Title - Sujet Reconstruction quai Grande-Entrée	
Solicitation No. - N° de l'invitation F3731-170016/A	Amendment No. - N° modif. 004
Client Reference No. - N° de référence du client F3731-170016	Date 2017-12-05
GETS Reference No. - N° de référence de SEAG PW-\$QCM-008-17263	
File No. - N° de dossier QCM-7-40165 (008)	CCC No./N° CCC - FMS No./N° VME
Solicitation Closes - L'invitation prend fin at - à 02:00 PM on - le 2017-12-13	
F.O.B. - F.A.B. Plant-Usine: <input type="checkbox"/> Destination: <input checked="" type="checkbox"/> Other-Autre: <input type="checkbox"/>	
Address Enquiries to: - Adresser toutes questions à: Rochette, Jean	Buyer Id - Id de l'acheteur qcm008
Telephone No. - N° de téléphone (418) 649-2834 ()	FAX No. - N° de FAX (418) 648-2209
Destination - of Goods, Services, and Construction: Destination - des biens, services et construction:

AVIS DE MODIFICATION 004

Titre : DÉMOLITION ET RECONSTRUCTION DES QUAIS 401 À 405 DU HAVRE DE PÊCHE DE GRANDE-ENTRÉE, ÎLES DE LA MADELEINE, QC

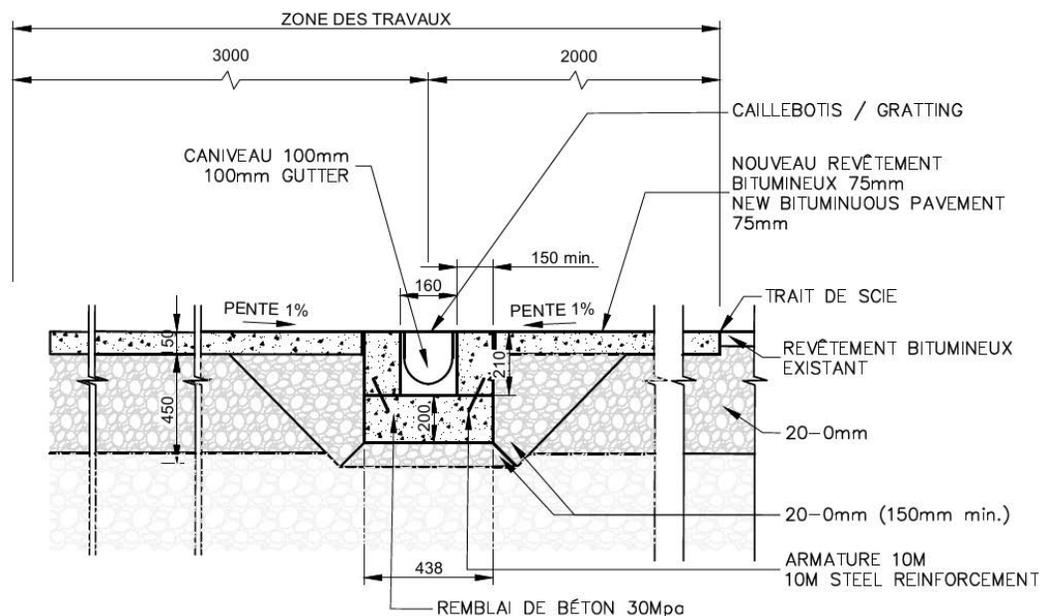
Question 51 : Est-ce que vous êtes en mesure de confirmer les dimensions du caniveau? Le devis demande un PEHD de 200mm mais les dessins nous montrent des conduites de 100mm. De plus, le caniveau démontré sur les dessins a 160mm de largeur.

Réponse 51 : La dimension intérieure du caniveau est de 100 m. Donc l'information au devis est : caniveau100mm en PEHD.
